## **Rapport de l'Inspection des installations classées**

Visite d'inspection du 18/07/2024

#### **ARDOISIERE DES 7 PIEDS**

Références : 20240718-RAP-InspArdFBu-Morzine-vs  
Code AIOT : 0006101866

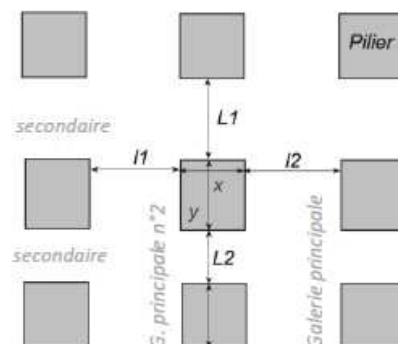
- l'arrête Nord/Est du pilier présente une fissure sub-verticale et un faux toit : un témoin plâtre devra être mis en place pour surveiller l'évolution de cette fissure et le faux toit devra également être surveillé car, il ne présente actuellement pas de décollement.

L'exploitant nous a déclaré qu'il va purger ce faux toit ainsi que la zone fissurée avant la reprise de l'exploitation 2023/2024 ;

- la largeur des 2 galeries orientées Est/ouest est de 7 mètres : la largeur minimale exigée étant de 6 mètres, il est nécessaire de maintenir cet espacement.

L'exploitant nous a déclaré qu'il allait faire rejoindre ces 2 galeries d'ici la fin 2024.

x	12 mètres
y	15 mètres
L1	6 mètres
L2	6 mètres
I1	12 mètres
I2	12 mètres

L'étude géotechnique préconise la géométrie suivante (cf schéma ci-dessus) :

- la géométrie du pilier devra respecter a minima les cotes suivantes :
  - Est/Ouest ( $x$ ) : 12 mètres ;
  - Nord/Sud ( $y$ ) : 15 mètres ;
- la largeur des galeries orientées Est/Ouest (galeries secondaires) est de 6 mètres (L1 ou L2) ;
- la largeur des galeries orientées Nord/Sud (galeries principales) est de 12 mètres (I1 ou I2)

L'inspection rappelle à l'exploitant qu'il doit respecter la géométrie du pilier suivante :

- $x$  (Est/Ouest dans la configuration actuelle) = 12 mètres ;
- $y$  (Nord/Sud dans la configuration actuelle) = 15 mètres.

L'exploitant maintiendra dans le temps l'interdiction de passage au droit du faux toit au niveau de l'arête Nord/Est du pilier. Il attendra le passage du géotechnicien pour s'assurer de ne pas déstabiliser le toit. Lors de son passage en 2028, le géotechnicien devra vérifier que les dimensions des piliers (12m x 15m) permettent toujours de garantir la stabilité.
